Kjalarnes, Jörfi/Norðurgrund - breyting á deiliskipulagi

Efni: Umsögn Veitna vegna breytinga á deiliskipulagi Jörfa/Norðurgrund á Kjalarnesi

Varðar: Breyting á deiliskipulagi að Jörfa/Norðurgrund á Kjalarnesi

TILLAGA AÐ DEILISKIPULAGSBREYTINGU 1:1000

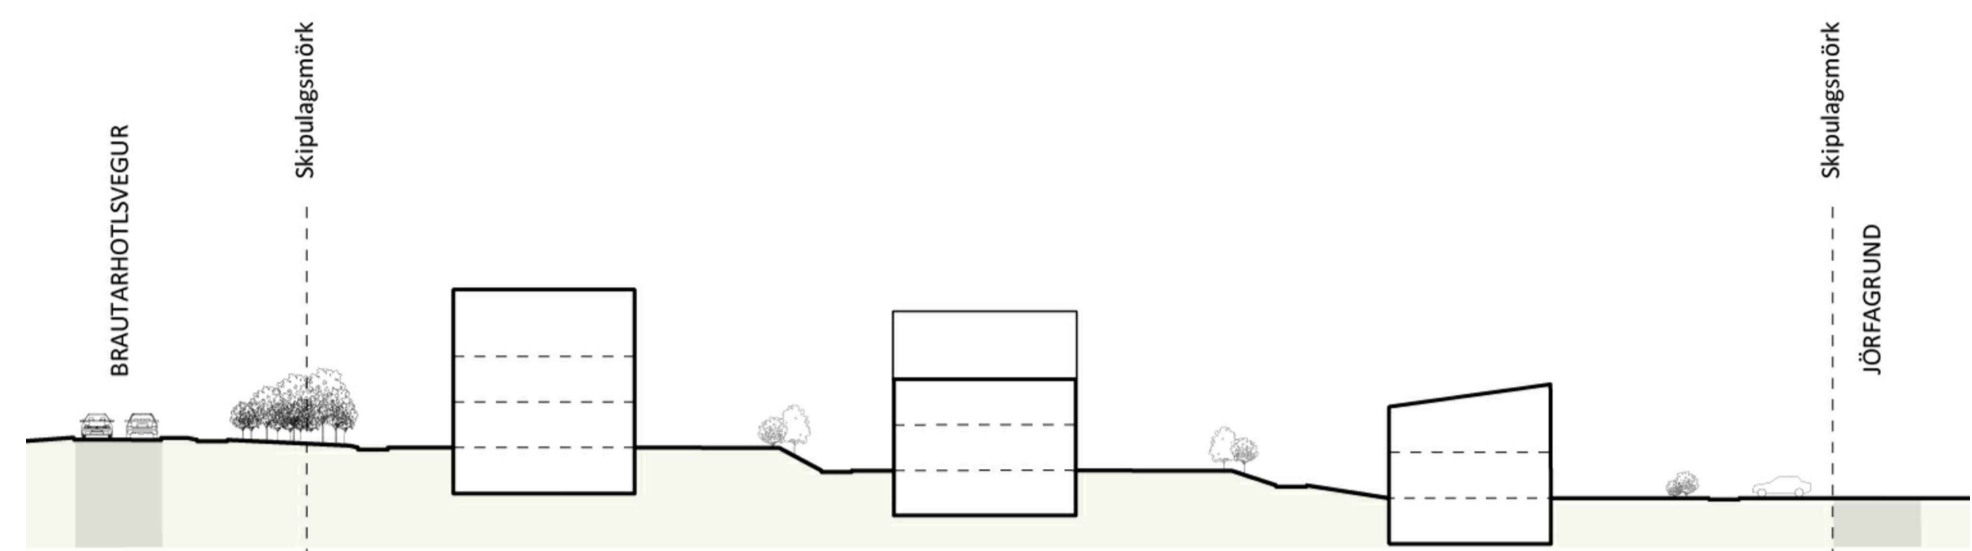
Tillagan gerir ráð fyrir auknum fjölda íbúðahúsnæðis og þéttari uppbyggingu á svæðinu. Lóðirnar koma til með að vera staðsettar nær Brautarholtsvegi og nær lögnum Veitna í breytingartillögunni. Nýleg hitaveitulögn liggur á milli göngustígs og lóðar og nýjar rafmagnslagnir liggja einnig meðfram lóðum og milli lóðar nr.3 og 4. Veitur benda á lagnirnar þjónusta nærliggjandi byggð og því þarf að halda þeim í rekstri að verja á framkvæmdatíma. Veitur gera athugasemdir við að dreifistöð sem staðsett er á Borgarlandi er ekki sýnd á uppdrætti.

Nauðsynlegt er að tryggja aðkomu fráveitutengingar að fyrirhuguðum lóðum. Lóðarhafi þarf að skoða vel hvernig leysa eigi fráveitumál innan lóðar með tilliti til staðsetningar og hæðarkóta á heimlögnum fráveitu.

Jafnframt gerðu **Veitur ohf.** athugasemdir við að dreifistöð sem staðsett er á Borgarlandi er ekki sýnd á uppdrætti ásamt því að nauðsynlegt er að tryggja aðkomu fráveitutengingar að fyrirhuguðum lóðum.

- Uppdráttur:
- Bætt við kvæðum vegna fráveitulagna í samráði við Veitur ohf.
 - Bætt við lóð og byggingarreit fyrir dreifistöð rafmagns
- Skilmálar í greinargerð:
- Skerpt á skilmálum um lagnakvaðir í samráði við Veitur ohf.

Brugðist hefur verið við þessum athugasemdum Veitna og er dreifistöð rafmagns nú sýnd á uppdrætti innan skilgreinds byggingarreits. Jafnframt hefur verið bætt við kvöðum vegna fráveitulagna í samráði við Veitur ohf.
